IMLG2-100用グリップ仕様変更のお知らせ

伊藤鉄工株式会社

IML-G2 用グリップ

4 インチ(100A)

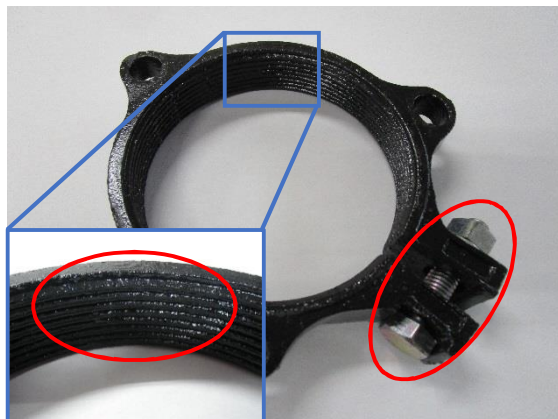
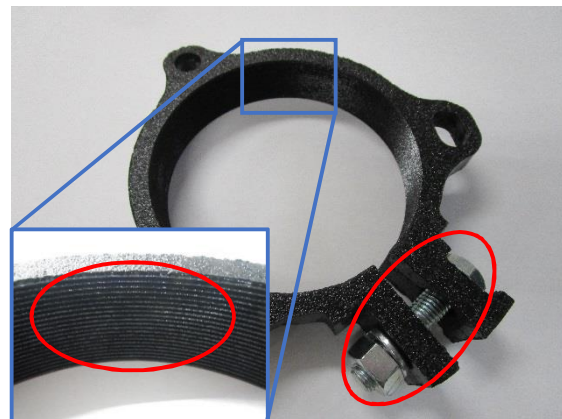
製造上の理由により下記の 2 箇所が変更になります。

① 内面の凹凸の形状を変更します（凹凸が細かくなります）。

② グリップ用締め付けボルトの向きを変更します。

尚、形状変更による性能等の変更はございません。
